(再) 弊社製テールゲートリフタ用リヤコンビネーションランプのリコール及び自主改善に関するお知らせ

さて、平成29年12月14日に弊社は次の内容のリコール及び自主改善を国土交通省へ届け出ました。その後改善工事を進めておりますが、まだ改善工事が未実施の車両があります。

改善箇所説明図

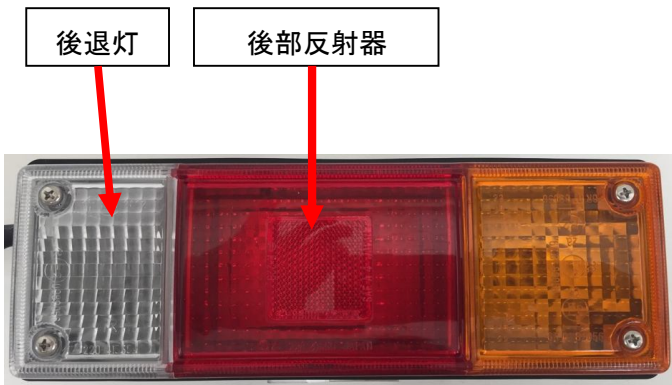
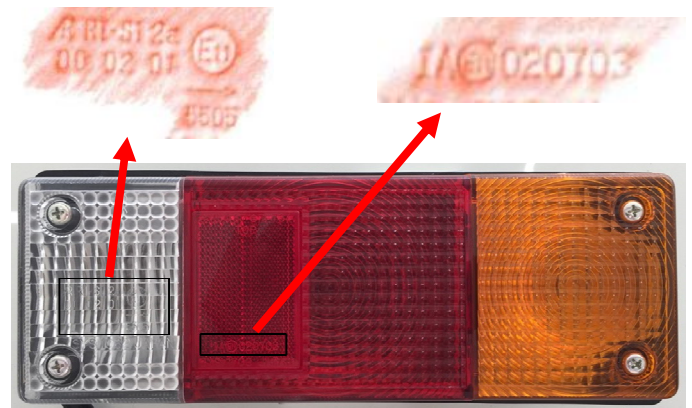
- ①電源電圧が12Vのテールゲートリフタ装着車の後部反射器において、選定が不適切なため、反射特性が基準値を満足せず、保安基準第38条の規定に適合しない。
- ②電源電圧が24Vのテールゲートリフタ装着車の後部反射器及び後退灯において、選定が不適切なため、後部反射器の反射特性、後退灯の配光特性が基準値を満足せず、保安基準第38条及び40条の規定に適合しない。

- ①、② 全車両、リヤコンビネーションランプを改善品と交換する。

改善実施済車には、運転者席ドアロックストライカー付近にNo. 4159の識別ステッカーを貼り付ける。
